Mission régionale d'autorité environnementale

**Avis délibéré sur un projet d'installation d'une centrale
photovoltaïque au sol sur des surfaces agricoles à Saint-
Benoist-sur-Vanne et Vulaines (10)
porté par la société NEOEN**

n°MRAe 2024APGE151

Nom du pétitionnaire	NEOEN
Communes	Saint-Benoist-sur-Vanne et Vulaines
Département	Aube (10)
Objet de la demande	Demande de permis de construire une centrale photovoltaïque au sol sur des surfaces agricoles.
Date de saisine de l'Autorité environnementale :	31/10/24

Figure 2: Plan de masse du projet

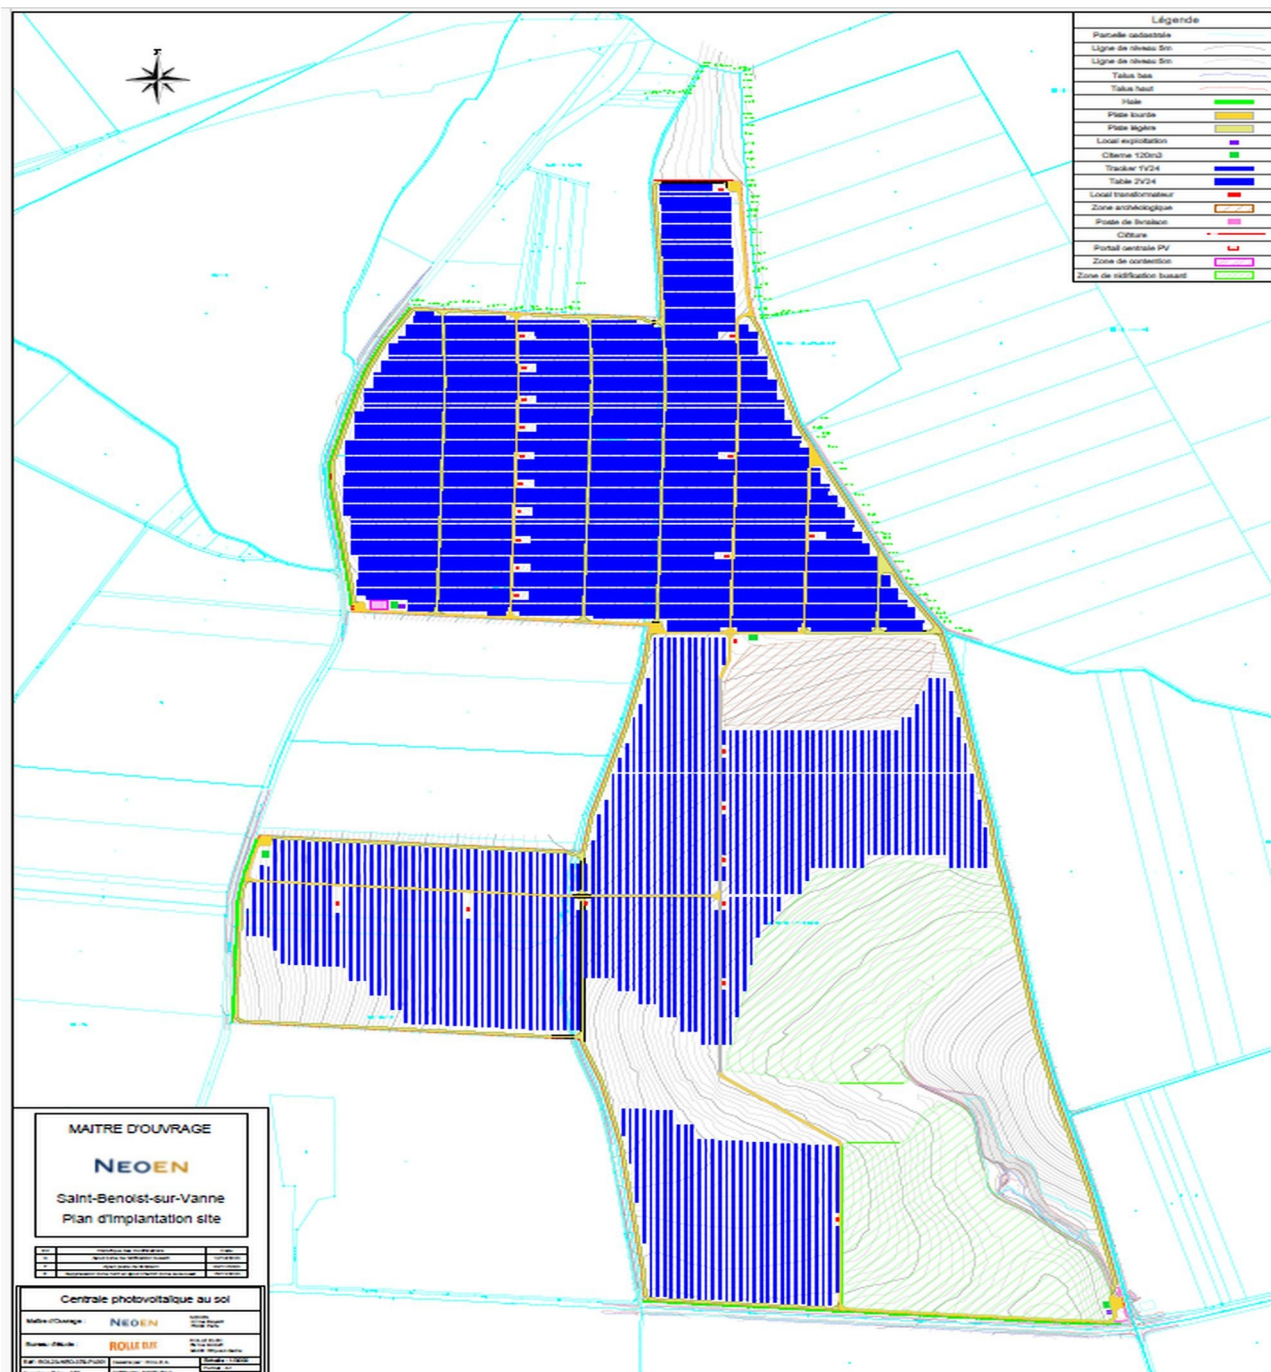
Sur le secteur nord de 60 ha (représenté par une couleur bleue et traits épais horizontaux sur le plan de masse), le projet vise à concilier un élevage ovin (300 à 600 brebis sont attendues) et l'activité de production d'énergie renouvelable. Afin de rendre l'installation compatible avec l'élevage ovin, les modules du parc photovoltaïque seront installés sur des tables fixes mono-pieu ancrées au sol par des pieux battus. Selon le dossier le mono-pieu favorise la mécanisation et le passage des engins agricoles afin de permettre la coupe de l'herbe. Les tables auront les dimensions suivantes : hauteur maximale : 3 m +/- 0.50 m ; hauteur minimale : 1.20 m. Les tables auront une inclinaison de 20° et seront disposées parallèlement les unes par rapport aux autres, suivant un axe est ouest. Afin de limiter les ombrages portés et de faciliter l'activité, un espace de 4 m sera maintenu entre chaque table.

Sur les secteurs centre et sud (représentés par une couleur bleue et traits fins verticaux sur le plan de masse) de 120 ha, le projet vise le maintien de grandes cultures céréalières et l'activité de production d'énergie renouvelable. Sur ce secteur, les panneaux seront ancrés au sol par des pieux battus/vissés et seront couplés à un tracker pouvant faire varier leur inclinaison. Cette inclinaison varie entre 0 et 60° avec l'horizontale. Les tables seront disposées parallèlement les unes par rapport aux autres, suivant un axe sud-nord. Afin de limiter les ombrages portés et de faciliter l'activité, un espace de 9 m sera maintenu entre chaque table.

La justification des avantages et inconvénients de l'aménagement au plan environnemental n'est pas présentée dans le dossier.

- **justifier ce choix d'aménagement au regard de son bilan environnemental ;**
- **d'établir, en lien avec les services de l'État et la Chambre départementale d'Agriculture, un retour d'expérience à l'issue d'une première période d'exploitation de 3 ans sur le bon fonctionnement d'une production agricole, avec évaluation des éventuels gains ou pertes de rendement et des impacts tenant compte des intrants utilisés, couplée à une production énergétique.**
